VYSVĚTLENÍ ZADÁVACÍ DOKUMENTACE IV

„ZŠ a MŠ Brno, Antonínská 3, p.o. – přístavba ZŠ ve dvorním traktu“

Půdorys 3 NP

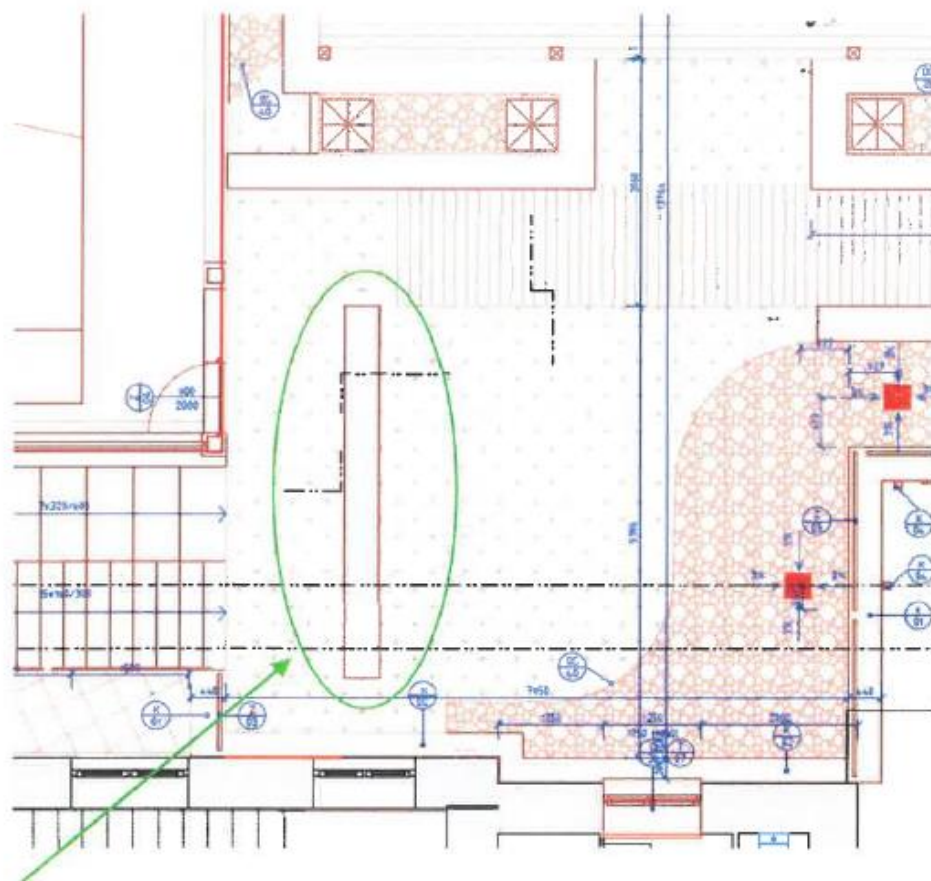
- a) Výpis ostatních výrobků ozn. OS 28- Mobiliář (venkovní lavička) – uvádí celkovou délku konstrukční části 58,623 m, ve výkazu výměr je však 42,4 m. Který z údajů je pravdivý?
- b) Tato konstrukce není nijak označena, patří k SO 28?

- a) Celková délka konstrukční části 60,2m – opraveno ve výkazu výměr.
Výpis ostatních prvků bude upraven až v dokumentaci pro provedení stavby.
- b) Ano, patří k OS 28.
